**Avis de la Mission Régionale d'Autorité environnementale
de Bourgogne Franche-Comté
sur le projet de centrale photovoltaïque au sol
sur le territoire de la commune d'Aubaine (21)**

N° BFC-2022-3563

Figure 4: Synthèse des enjeux écologiques sur site (issus dossier)

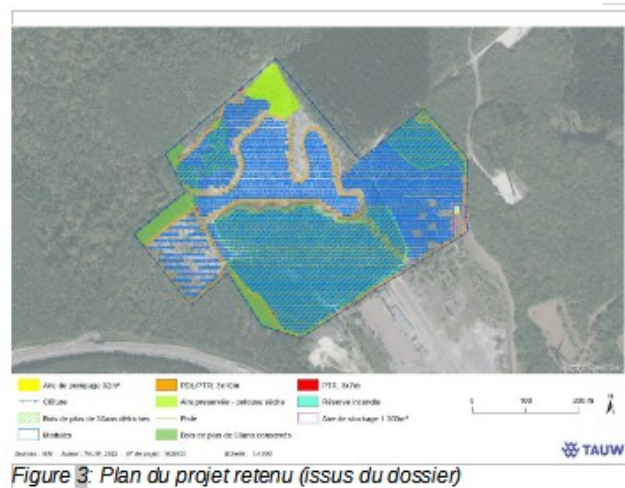
La zone d'implantation potentielle (ZIP) du projet est constituée de milieux ouverts avec des pelouses calcaires, habitats d'intérêt communautaire en excellent état de conservation sur site, et des milieux semi-ouverts et fermés, avec des fourrés et chênaies. Après la mise en place de mesures d'évitement, le projet conduit à la destruction ou la dégradation d'habitats d'intérêt communautaires sur environ 1,5 ha de pelouses semi-sèches calcaires subatlantiques et environ 6 ha de pelouses calcaires sèches. Aucune mesure ERC n'est associée et l'impact résiduel est considéré comme moyen. Le dossier indique que le corridor écologique sera dévié, mais devrait reprendre sa fonctionnalité à court terme, sans élément de justification.

Le projet, tant en phase de construction que d'exploitation, impactera fortement l'avifaune, notamment les espèces d'intérêt communautaire ayant justifié la désignation de la ZPS, avec l'altération ou la destruction de zones de nidification et de chasse et d'individus. La fonctionnalité de plusieurs corridors, favorables entre autres aux chiroptères, sera détruite ou fortement altérée par le projet. La quantification de la perte écologique des habitats de pelouse (y compris en partie centrale de la ZIP) n'est pas faite, notamment pour les oiseaux et les reptiles.

Le tableau page 124 de l'étude (synthèse des mesures) montre des impacts résiduels moyens sur la destruction/dégradation des pelouses – toutes phases confondues, sur l'Engoulevant en phase de construction ainsi que pour la Linotte mélodieuse, le Verdier d'Europe et la Pipistrelle de Kuhl. Le tableau page 118 (évaluation générale des impacts) affiche lui, de façon surprenante, des impacts faibles à positifs. La lecture de ces deux tableaux ne permet pas d'avoir une vision claire et argumentée des impacts résiduels du projet.

La MRAe recommande fortement de reprendre l'étude d'impact pour proposer des mesures ERC adaptées permettant réellement d'atteindre des impacts résiduels non significatifs pour les milieux et espèces présentes et de présenter une évaluation des incidences du projet sur le réseau Natura 2000 plus précise et étayée, en particulier concernant la ZPS au sein de laquelle le projet est envisagé.
